Enquête publique sur la demande présentée par la société PLATTARD SAS  
En vue d'être autorisée  
A exploiter une installation de traitement des matériaux, une usine à blocs de béton et une  
centrale béton à « Port de Frans » à Villefranche-sur-Saône

En vue d'être autorisée  
A exploiter une installation de traitement des matériaux, une usine à blocs de béton et une  
centrale béton à Port de Frans à Villefranche-sur-Saône

## **RAPPORT D'ENQUÊTE**

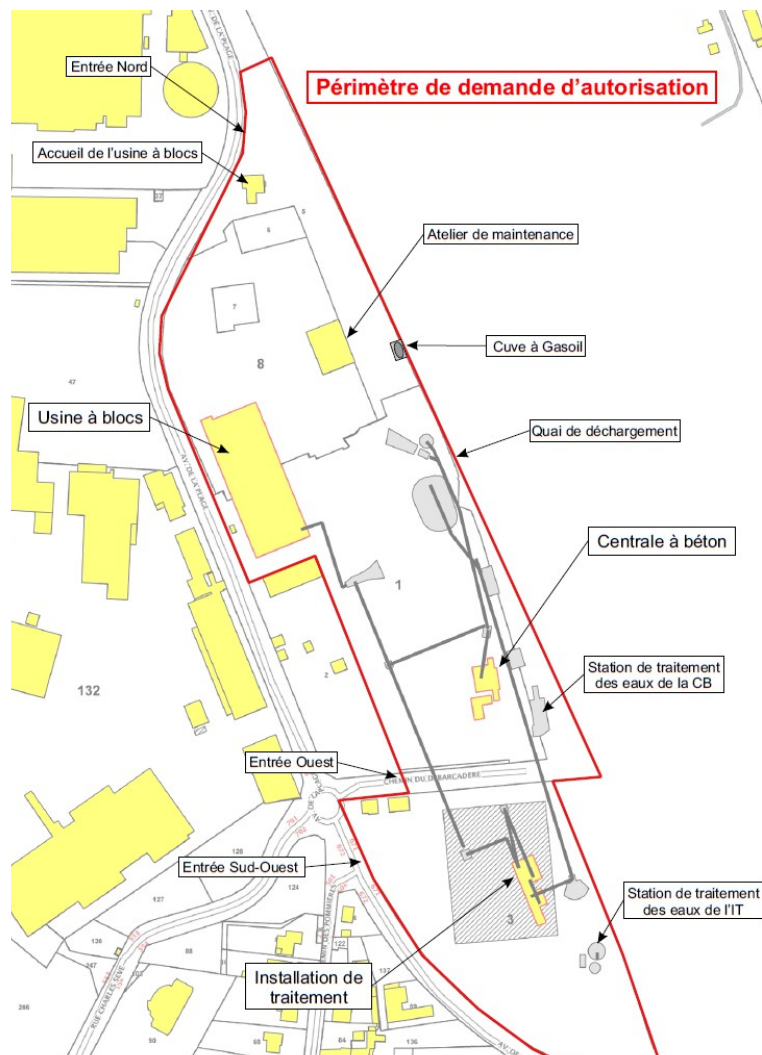
- Quels accès emprunteront les différents véhicules (engins de chantier, camions...) pour se rendre sur la nouvelle implantation de l'installation de traitement de matériaux et sur la zone de stockage plus au Sud.

**Vous trouverez en pièce jointe un plan récapitulatif des différents flux et venant compléter le tableau présenté page 85 du document d'incidence.**

**Il peut être indiqué que le projet conduira à une diminution sensible du transport par camion, tombereau ou chargeuse en particulier en interne, par l'utilisation des convoyeurs et par une optimisation des zones de stockage (rapprochement de la pierre ponce et des stocks de roche éruptive au plus près de l'usine à blocs).**

**En revanche le déplacement de la nouvelle installation sur la partie Sud conduira à un transfert partiel de trafic vers la nouvelle installation. Il s'agit des tombereaux alimentant les usines de préfabrication ainsi que les véhicules venant se charger pour approvisionner les autres sites du groupe (négoce, centrales à béton). Ce trafic sera de l'ordre de 7 véhicules/heure pour un trafic compris entre 3 à 5 véhicules actuellement sur la zone Sud.**

**Il est important de souligner que le tènement de la nouvelle installation en zone industrielle a été exploité pendant de très nombreuses années par des sociétés de transport logistique où les trafics devaient être bien plus importants. Les infrastructures existantes en particulier le giratoire du chemin du débarcadère sont parfaitement adaptées pour ce trafic.**

**L'utilisation privative du chemin du Débarcadère est autorisée par une convention d'occupation temporaire signée le 30 juin 2014 avec la CCI Villefranche Beaujolais, concessionnaire de l'Etat sur la zone portuaire.**
